**Avis délibéré**  
**de la Mission régionale d'autorité environnementale**  
**Corse**  
**sur le projet de centrale photovoltaïque au sol sur le territoire de**  
**la commune de Bonifacio (Corse-du-Sud)**

N°MRAe  
2022CORSE / PC 7

Figure 4 : identification des habitats naturels et du corridor écologique terrestre identifié au PADDUC (source : étude d'impact)

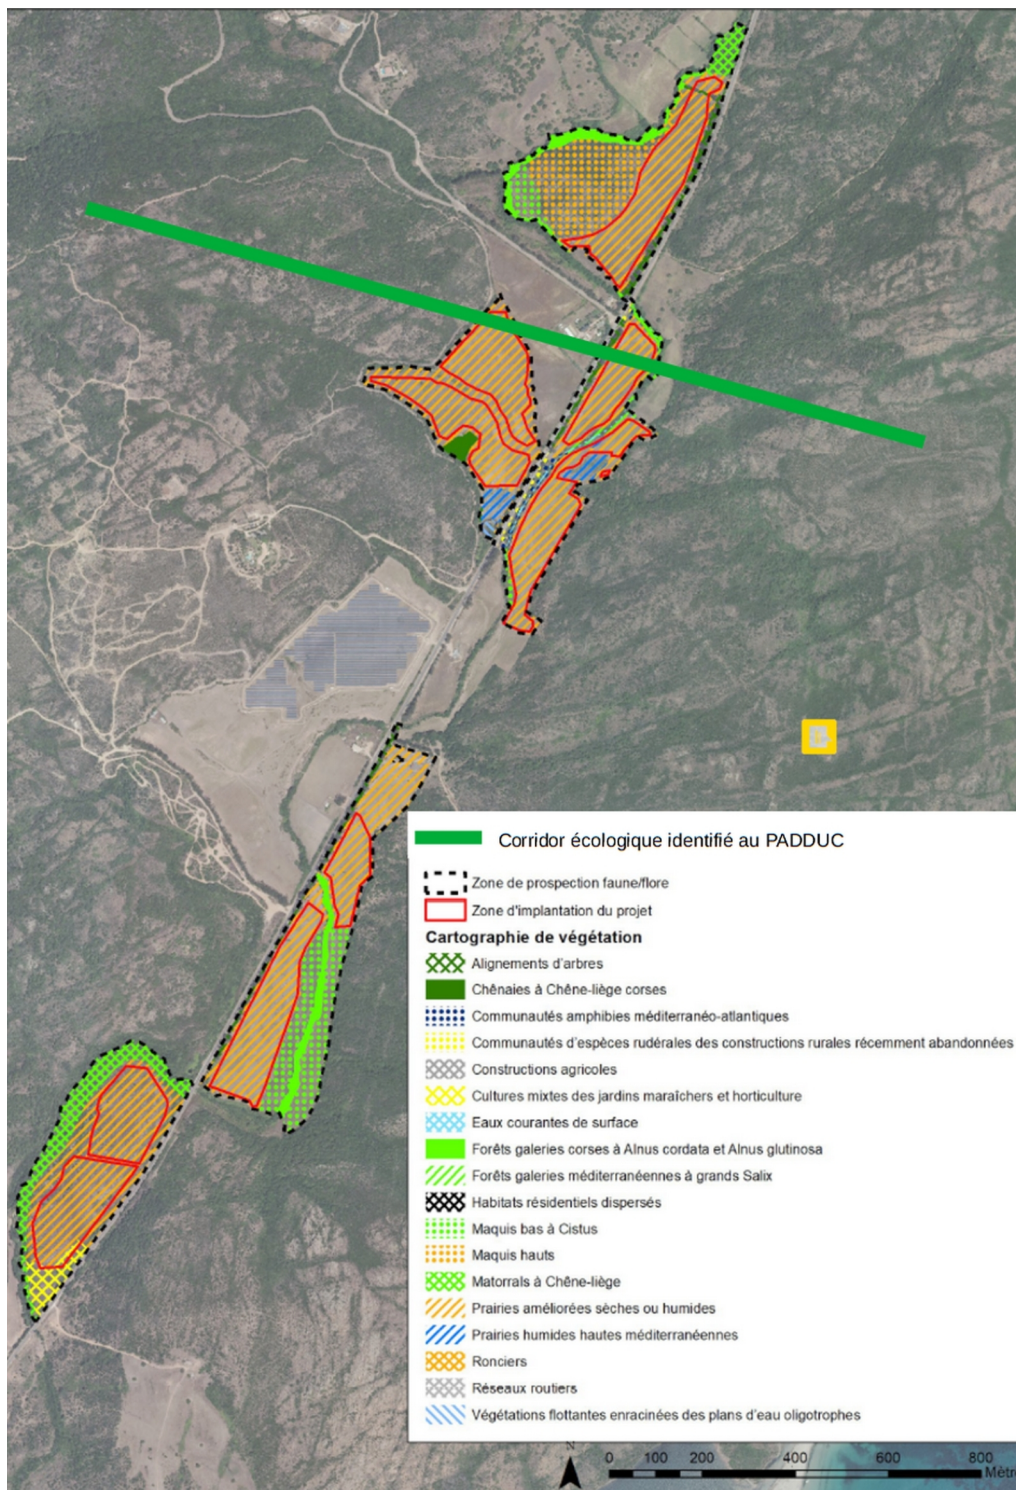
Par ailleurs, le projet intercepte un corridor écologique terrestre identifié au PADDUC notamment au niveau des sites 3, 4 et 5 (en vert sur la figure suivante).

Le projet couvre une vaste zone ouverte de prairies améliorées en bon état de conservation. Même si ces prairies ne constituent pas, pour certaines d'entre elles, un habitat d'intérêt communautaire, elles ont une place importante dans la trame écologique des milieux ouverts et en termes de fonctions écologiques. Elles participent en effet à la mosaïque de milieux nécessaires pour l'accomplissement du cycle de vie de bons nombres d'espèces (zone de chasse pour les oiseaux et les chiroptères, zones de pontes éventuelles pour la Tortue d'Hermann, zones d'activités pour les espèces mellifères). En particulier, les écotones (zones de transition entre prairie et maquis) représentent les zones les plus riches écologiquement.

Considérant la surface importante du projet, répartie sur cinq sites, les effets cumulés sur le milieu de « prairie » sont notables, d'autant plus qu'il existe déjà un parc photovoltaïque à proximité. Au final, les impacts sur cet habitat pourraient remettre en cause plusieurs fonctions écologiques, dont celles de zone de déplacement pour un certain nombre d'espèces. Les sites 3, 4 et 5 interceptent d'ailleurs un corridor écologique terrestre identifié au PADDUC (voir figure 4 du présent avis) déjà impacté par la RT 10. Si les mesures d'évitement et de réduction sur les habitats naturels semblent en partie adaptés, elles ne sont pas suffisantes au regard de la surface totale du projet et pourraient être complétées, par exemple, avec le maintien d'une zone tampon entre les lisières du maquis et les zones ouvertes (notamment pour les sites 3 et 4 proches des plans d'eau et du cours d'eau). Enfin, les haies arborées qui seront implantées en bordure de la RT 10 en faveur du paysage pourront également être bénéfiques à la faune, en tant que zone refuge et corridor de déplacement pour la petite faune (oiseaux, reptiles et amphibiens), et en tant que corridor de chasse pour les chiroptères. Cette mesure devrait cependant être plus largement décrite, en précisant les essences utilisées, la largeur de la haie...

- **en faisant une analyse plus approfondie des fonctionnalités et continuités écologiques, de celles qui sont à préserver, restaurer ou renforcer,**
- **en définissant les mesures adaptées qui en découlent (zones tampon, préservation des arbres gîtes...),**
- **en détaillant les essences utilisées, le nombre d'individus, les dimensions envisagées... pour la plantation de haies arborées en s'inspirant par exemple des fiches techniques rédigées par le Conservatoire des Espaces Naturels Corse pour la création de trames végétales fonctionnelles,**
- **en identifiant la présence des arbres gîtes pour les chiroptères.**

Figure 5 : cartographie de la flore protégée recensée au droit du projet (source : étude d'impact)

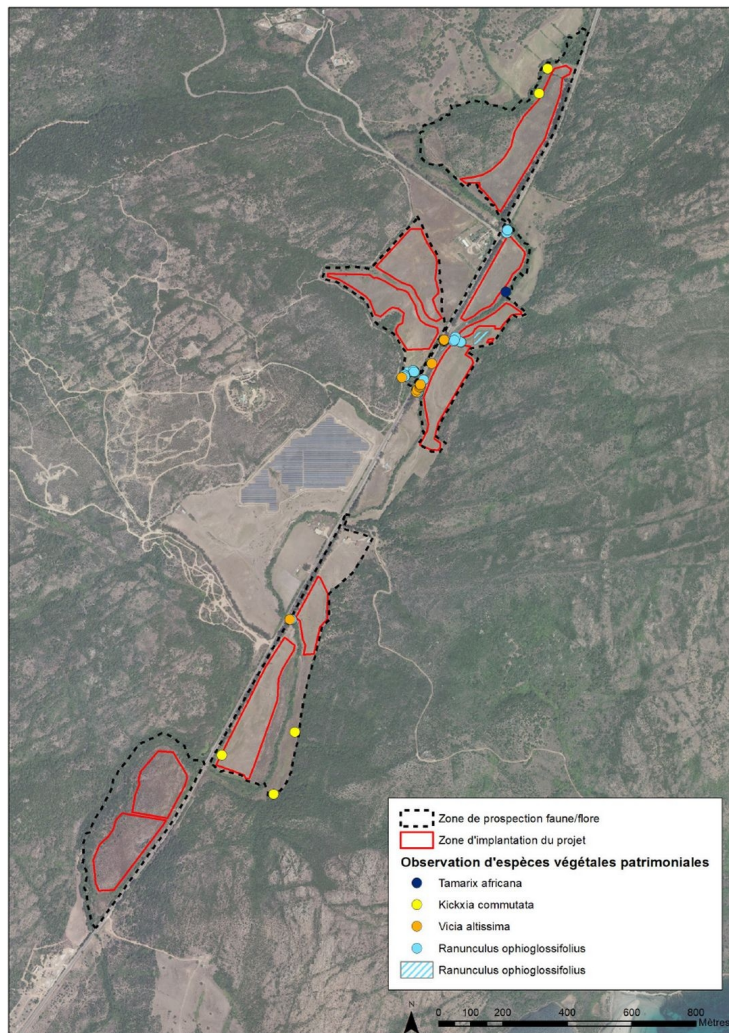
Les stations identifiées lors des inventaires seront toutes situées en dehors de la zone d'emprise des travaux. Elles seront donc mises en exclos afin d'empêcher un quelconque impact durant les travaux, notamment sur les sites 2 et 4 sur lesquels des stations ont été identifiées à proximité immédiate du projet. L'étude d'impact propose une carte de synthèse pour le volet flore (contrairement au volet faune et avifaune).

Les espèces de flore contactées sont pour la plupart caractéristiques des zones humides (Renoncules à feuille d'ophioglosse, Tamaris d'Afrique). Même si les stations sont situées en limite du projet, les zones ouvertes sur lesquelles prend place le projet, qualifiées de « prairies améliorées sèches ou humides », constituent un habitat pour ces espèces, en bon état de conservation. La carte d'habitat proposée ne différencie pas d'ailleurs prairies sèches et prairies humides.

Le niveau d'impact du projet sur la flore est qualifié de faible par l'étude d'impact. Cette évaluation pourrait s'avérer pertinente pour autant que soient mise en œuvre des mesures de précaution adaptées pour les individus de flore rare et protégée. Cette conclusion est toutefois à nuancer au regard des habitats et la surface totale impactée en cas de recours à des terrassements importants pour la mise en place des panneaux. La phase de terrassement sera à limiter et devra faire l'objet d'une attention particulière pour la préservation de la flore.

Figure 6 : vues, à gauche, depuis la RD 59 ; à droite, depuis la RT 10 (source : étude d'impact)

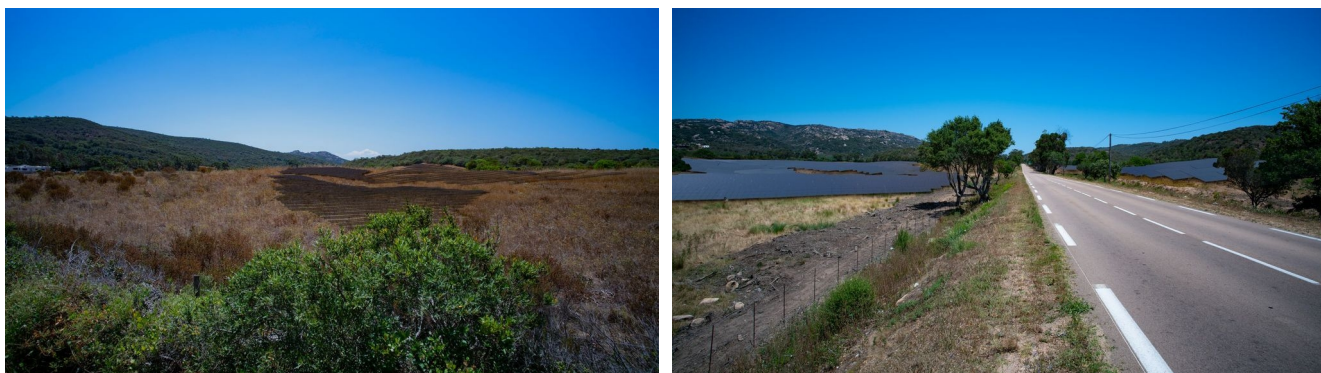
Les photomontages proposés montrent que le parc sera visible depuis plusieurs points de vue. Ils ne permettent cependant pas de se rendre compte de l'impact paysager du projet dans sa globalité car ceux-ci sont réalisés uniquement en vue proche et leur représentativité pose question<sup>10</sup>. Par exemple, sur la RD 59, les documents montrent une transparence des supports et une hauteur très faible des panneaux à l'inverse des prises de vue depuis la RT 10.

De plus, l'étude d'impact présente plusieurs points de vue avant/après projet afin d'illustrer la zone d'implantation projetée, mais ceux-ci sont difficilement exploitables car non accompagnés d'une carte répertoriant l'ensemble des prises de vue.

- **en ajoutant des photomontages en vues intermédiaires et lointaines afin d'avoir une vue exhaustive des covisibilités à hauteur d'homme pour l'ensemble des 5 sites et en localisant systématiquement les points de prises de vue associés,**
- **en corrigeant les différences d'échelles de photomontages et en précisant comment les hauteurs des panneaux ont été déterminées afin d'en limiter leur incidence.**

Figure 7 : plan paysager du site 1 (source : étude d'impact)

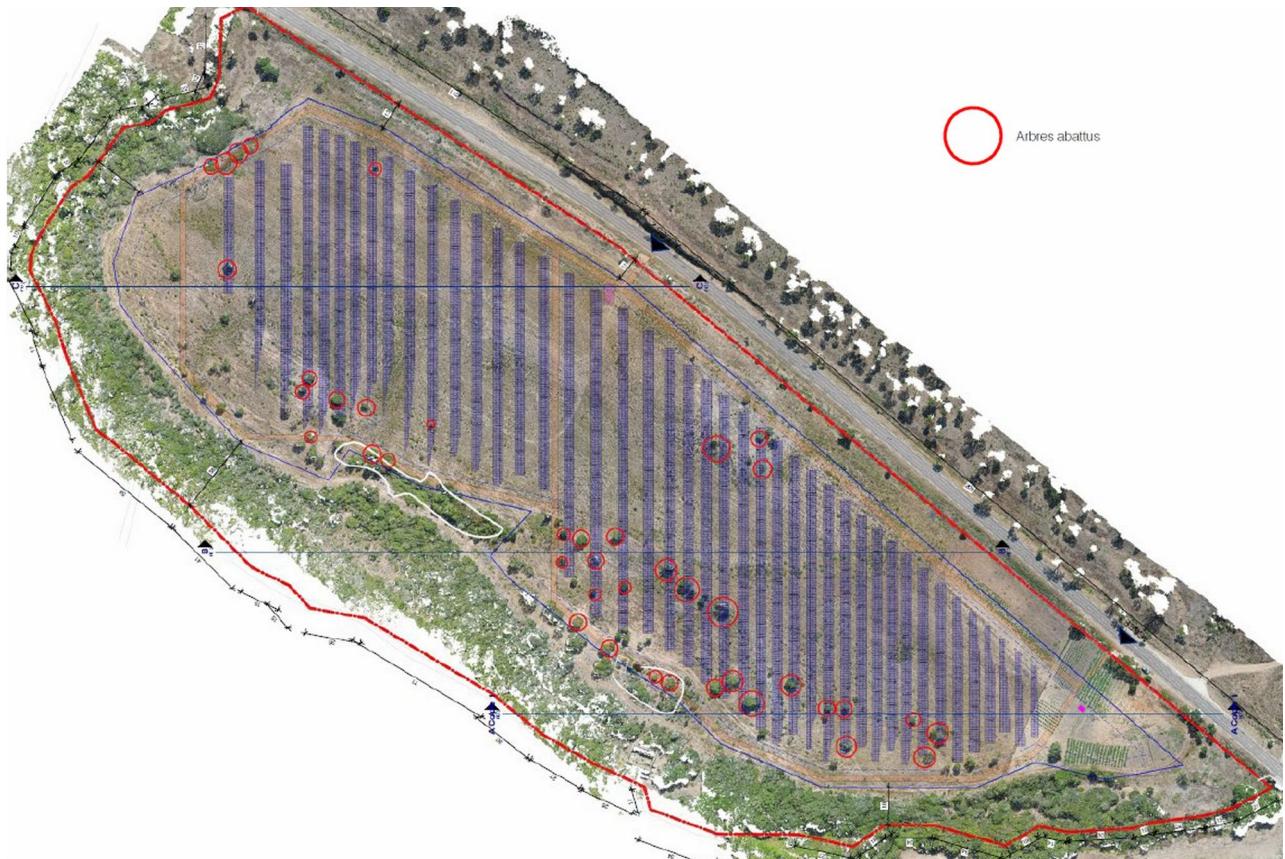
Enfin, dans l'étude d'impact, un plan de masse (page 44, voir figure page suivante) est présent pour le site 2. Néanmoins, ce plan de masse représente l'implantation du site 1. En dehors du problème de placement de ce plan de masse dans l'étude d'impact, les autres sites ne présentent pas de plan de masse équivalent. Ce type de plan (avec présentation de l'implantation des bâtiments annexes / voie d'accès / mesures paysagères) est de nature à illustrer l'impact paysager de chaque site projeté et mérite d'être présenté pour tous les sites.

Le dossier gagnerait en lisibilité en y faisant figurer sur ces plans, la mesure de réduction proposée pour réduire l'impact paysager du projet (plantation de haies arborées le long de la RT 10) et d'accompagner cette mesure de photomontages ou croquis permettant de se rendre compte de l'efficacité de cette mesure. L'étude d'impact ne propose par ailleurs aucune mesure de compensation. Même si l'impact paysager est limité aux principales voies d'accès et à quelques habitations, le porteur de projet pourrait contribuer à titre compensatoire à l'amélioration de certaines situations, comme notamment l'enfouissement du réseau aérien visible sur les photomontages (approche d'autant plus attendue avec la démarche Grand Site de France sur Bonifacio).

- **en produisant un plan de masse paysager (pour chaque site) reprenant l'ensemble des éléments composants le parc photovoltaïque, tels que les modules, les postes de transformation et de livraison, les voies de circulation internes et périmétrales, le point de raccordement au réseau, les bosquets / arbres / haies à conserver ou à replanter, les accès, ainsi que la zone de stockage,**
- **en montrant à l'aide de croquis, esquisses, photomontages... l'efficacité de l'unique mesure de réduction proposée pour limiter les covisibilités,**
- **en proposant des mesures compensatoires au regard des effets cumulés au titre du paysage (comme la plantation de nouveaux arbres, la contribution à l'enfouissement du réseau aérien ou la requalification de zones dégradées).**

Figure 9 : implantations initiales du projet par rapport à l'AZI de Corse

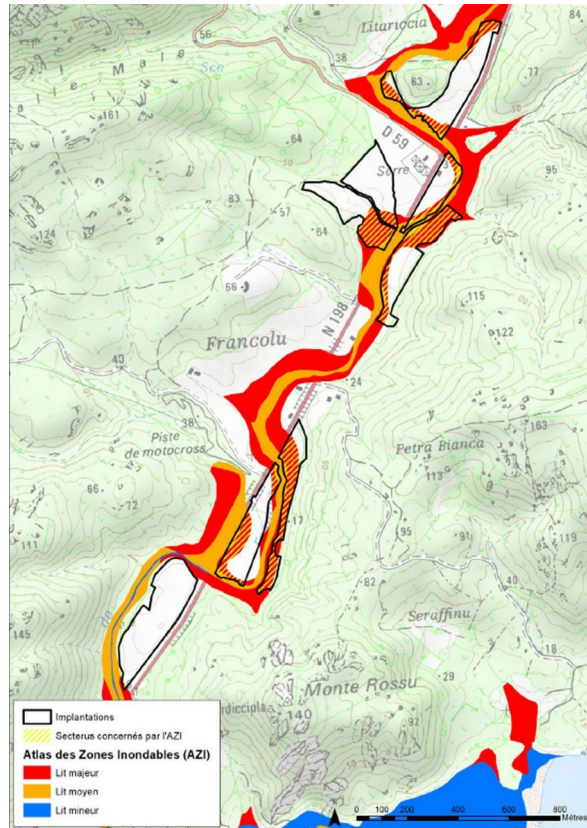
Le projet est en partie situé au sein d'une zone identifiée dans l'AZI<sup>13</sup> de la Corse (*a minima* le lit majeur, voire moyen), notamment pour les sites 2, 3 et 4. L'étude d'impact préconise la réalisation d'une étude hydraulique spécifique pour s'assurer que le projet n'aggraverait pas le risque d'inondation. Néanmoins, cette étude n'est pas présente dans le dossier alors que ce point aurait dû être étudié dès l'étude d'impact du projet, afin de prévoir des mesures adaptées. En outre, l'étude d'impact n'indique pas les raisons qui ont conduit à maintenir l'implantation des panneaux dans ce secteur exposé.

- **en justifiant les raisons qui ont conduit à maintenir le positionnement des panneaux au sein des zonages de l'AZI du Francolu,**
- **en annexant l'étude hydraulique correspondante afin de s'assurer de la bonne prise en compte des risques d'inondation (pour le projet lui-même, et pour les zones aval le cas échéant).**
